RESOLUCIÓN N° 002092 (24 SEP. 2024)

“Por la cual se resuelven unos recursos de reposición interpuestos en contra de la Resolución 1351 del 5 de julio de 2024 y se toman otras determinaciones”

Por medio de la Resolución 1351 del 5 de julio de 2024, esta Autoridad Nacional autorizó la modificación de la Licencia Ambiental otorgada mediante Resolución 1326 del 05 de agosto de 2020 (modificación 1 de la Licencia Ambiental del proyecto UPME 01 de 2013 (Soacha – Tequendama).

Figura 1 Ubicación de la plaza de tendido 2 sobre la unidad de cobertura de otros cultivos transitorios

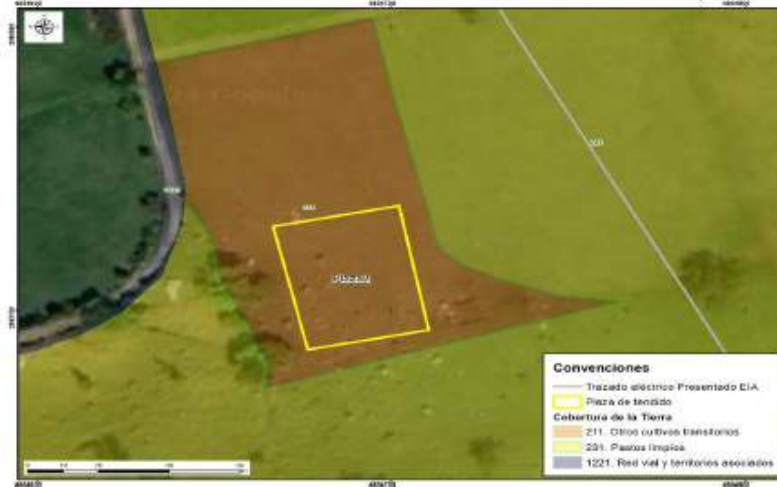
Conforme lo establecido en la zonificación del DMI, adoptada en la Resolución 1596 del 2 de junio de 2006, la plaza de tendido 2 se ubica dentro en una zona de producción y subzona agroforestal sostenible y una zona de protección absoluta. No obstante, tal y como se referenció en el complemento al EIA, dicha área se encuentra dentro de una cobertura de cultivos transitorios (Ver Figura 1 y Fotografía 1), razón por la cual, no es necesario realizar mantenimiento tipo rocería o aprovechamiento forestal. Al no realizarse estas intervenciones no se afectarán los valores de conservación de estas zonas establecidos en la zonificación del área protegida, según se observan en las siguientes imágenes:

Figura 3 Coberturas Plaza de tendido 9

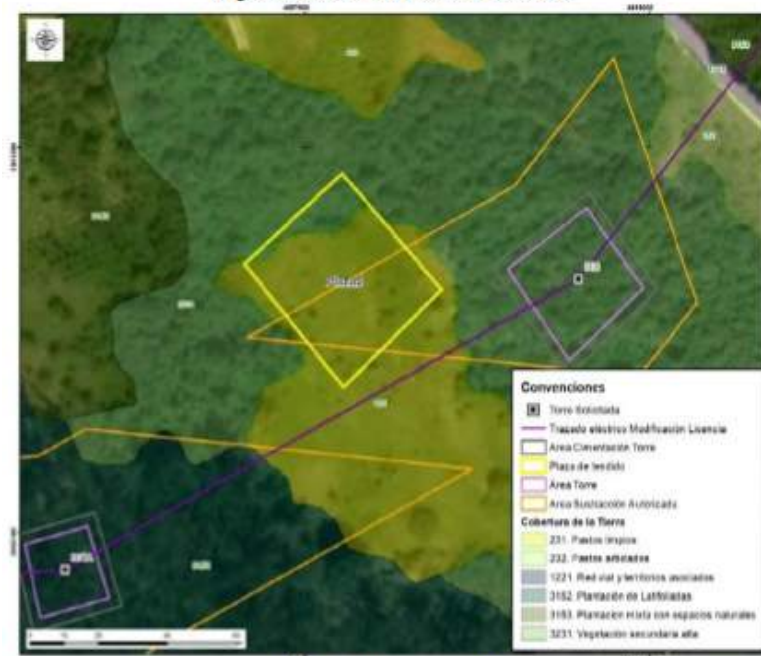
En consecuencia, el acceso Acc-307A-PT98 es necesario para acceder a la plaza con el fin de ejecutar las maniobras que hacen parte de la actividad del tendido. Con relación al argumento de ANLA de que el acceso se encuentra en un área no sustraída nos pronunciaremos más adelante en las consideraciones del acceso 307A-PT98.

En las siguientes figuras se presenta la cobertura actual de la plaza de tendido y el área donde se localiza:

Figura Cobertura Acc-306

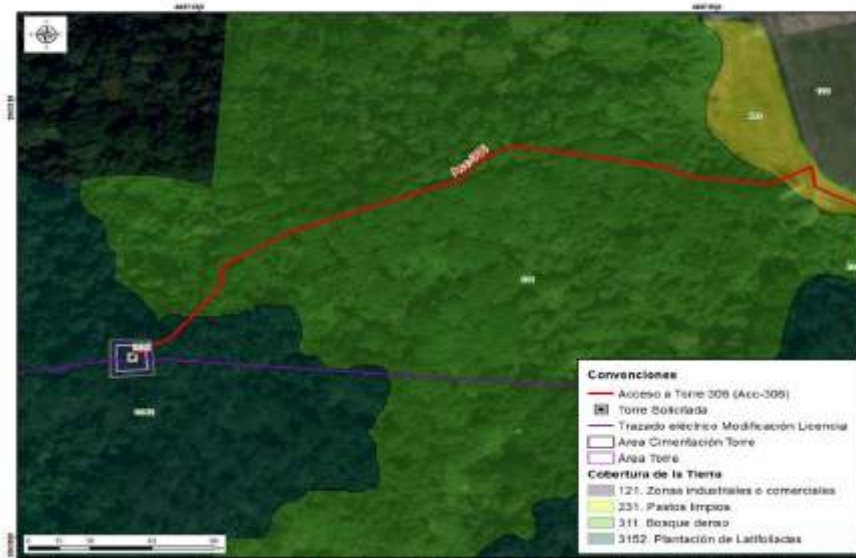
cobertura de bosque denso y de plantación latifoliadas que permite llegar al sitio de torre 306, tal y como se observa en las siguientes figuras.

Figura 12 Ingreso Acc-307 a torre 307

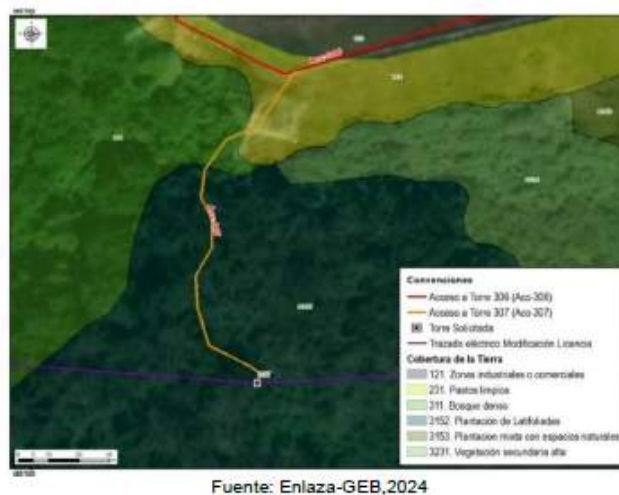
Para llegar al ingreso al acceso acc-307 se inicia en el carreteable privado de la subestación acc-306 por aproximadamente 110 m, el cual se ubica sobre una cobertura de zonas industriales o comerciales. Posteriormente, se continua sobre un camino con cobertura de pastos limpios, bordeando el cerramiento de la subestación por aproximadamente 300 m km hasta llegar al ingreso del acceso acc-307 correspondiente al sendero existente de cobertura de bosque denso y de plantación latifoliadas por aproximadamente 130.49 m hasta llegar al sitio de la torre 307, como se observa en las figuras 1

Respecto a la discrepancia entre lo mencionado en el capítulo 3 del complemento del EIA y lo presentado en el MAG sobre la rocería planteada, se aclara que no se realizarán actividades de mantenimiento tipo rocería, teniendo en cuenta las características mencionadas anteriormente, por lo tanto, la diferencia obedeció a un error involuntario.

Figura 18 Cobertura Acc-307^a

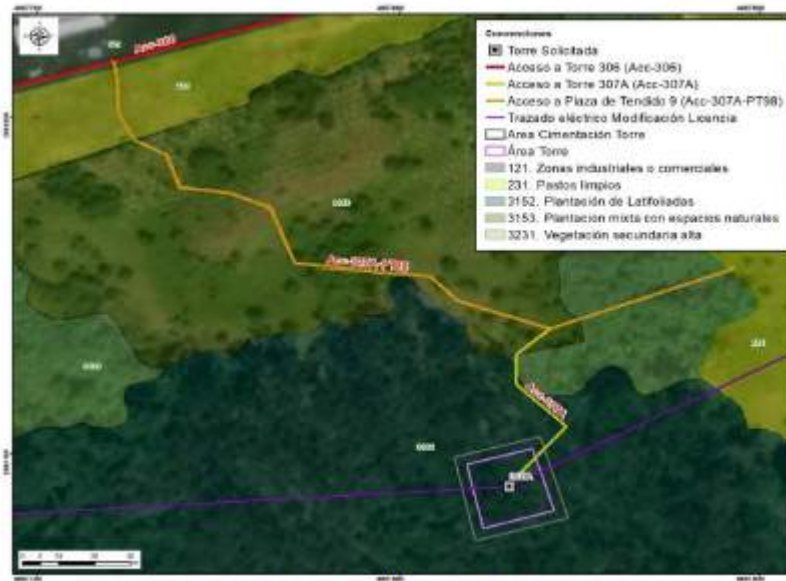
Para llegar al ingreso del acceso ACC-307A se inicia en el carreteable privado de la subestación ACC-306 por aproximadamente 110 m, el cual se ubica sobre una cobertura de zonas industriales o comerciales. Posteriormente, se continúa sobre el camino con cobertura de pastos limpios bordeando el cerramiento de la subestación por aproximadamente a 140 m. En este punto se toma el camino/sendero existente Acc-307A-PT98 ubicado en cobertura de plantación mixta con espacios naturales, el cual se recorre por 170 metros aproximadamente hasta el ingreso del camino/sendero existente Acc-307A ubicado en cobertura mixta con espacios naturales y plantación de latifoliadas hasta llegar al sitio de la torre 307A, como se observa en las siguientes figuras. Las condiciones del acceso, tanto para el carreteable como para el camino/ sendero, no requieren adecuaciones como actividades de mantenimiento tipo rocería, toda vez que los árboles en el trayecto final son altos, y no se observan arbustos que obstruyan el ingreso para el paso del personal y materiales, como se observa en la Fotografía 11:

Figura 33 Cobertura Acc-312

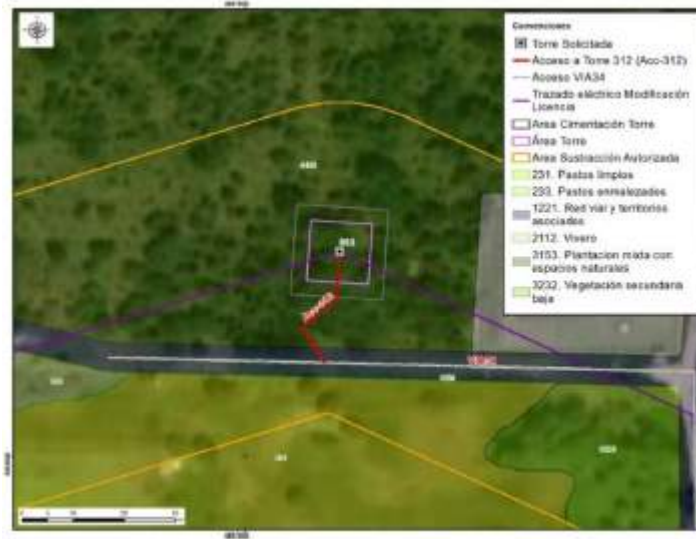
El camino/sendero ACC-312 se encuentra sobre cobertura de plantación mixta con espacios naturales, en el cual no es necesario tramitar el permiso de aprovechamiento forestal. Por el tipo de cobertura, tampoco se requieren actividades de mantenimiento tipo rocería, pues las características de la vegetación del acceso y el ingreso de los materiales y equipos para la construcción y montaje de la torre 312 se realizará de manera peatonal, como se menciona en la tabla 3-8 Descripción de accesos a sitios de torre del capítulo 3. Descripción del proyecto del complemento del EIA. Asimismo, la longitud es de aproximadamente 26.50m hasta el sitio de torre, razón por la cual, no se justifica un

Figura 34 Acc-312 en la zonificación y sub-zonificación del DMI

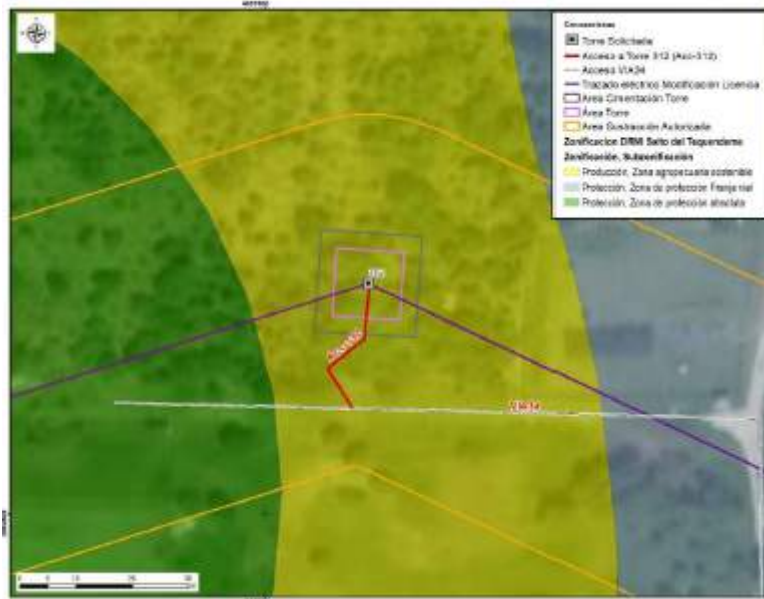
Adicionalmente, el camino/sendero se encuentra en zona de producción y subzona de agropecuaria sostenible acorde con lo establecido en la zonificación del DMI, adoptada en la Resolución 1596 del 2 de junio de 2006, por lo tanto, las actividades de construcción y el uso del acceso son puntuales sin que se generen impactos dentro de los objetos, usos, zonificación y valor de conservación del área protegida asociada al DMI de los Recursos Naturales Sector Salto del Tequendama – Cerro de Manjui, tal y como se evidencia en la siguiente figura.

Figura 1 Área de influencia total para el proyecto

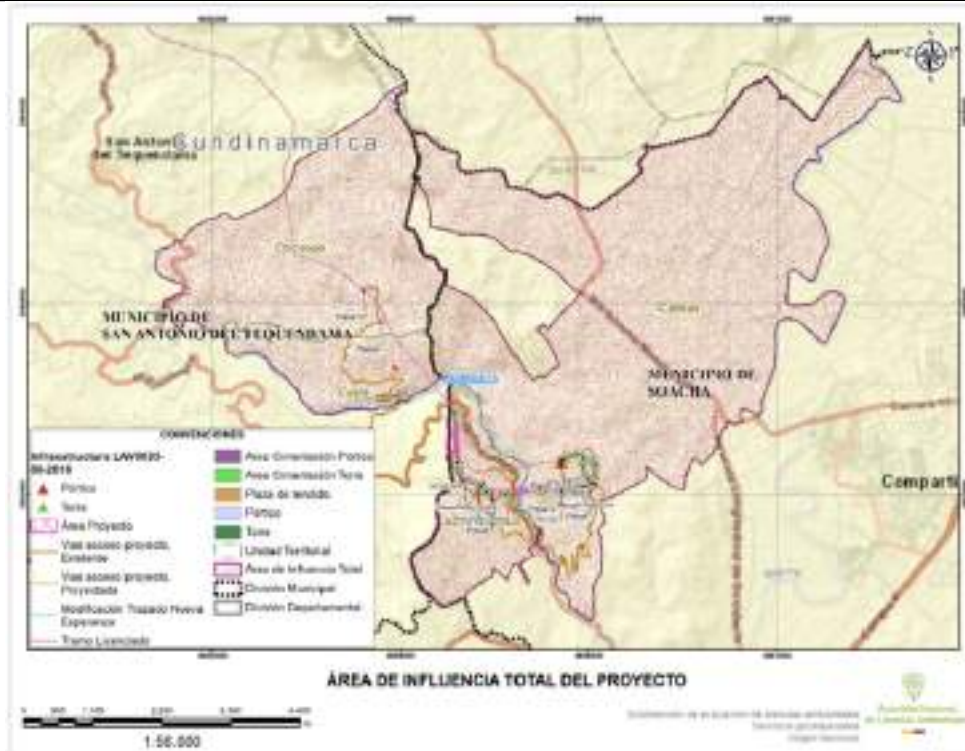
Frente a lo expuesto el Equipo Evaluador Ambiental de la ANLA, realizó la verificación de la información considerada en el concepto técnico 4703 del 05 de julio de 2024 que sirvió de sustento para emitir la Resolución 1351 del 5 de julio de 2024, en el cual señala que el área de influencia total del proyecto incorpora las Veredas San Francisco y Canoas en jurisdicción del municipio de Soacha; y veredas Cúcio y Chicaque en el municipio de San Antonio del Tequendama, como se presenta en la siguiente figura:
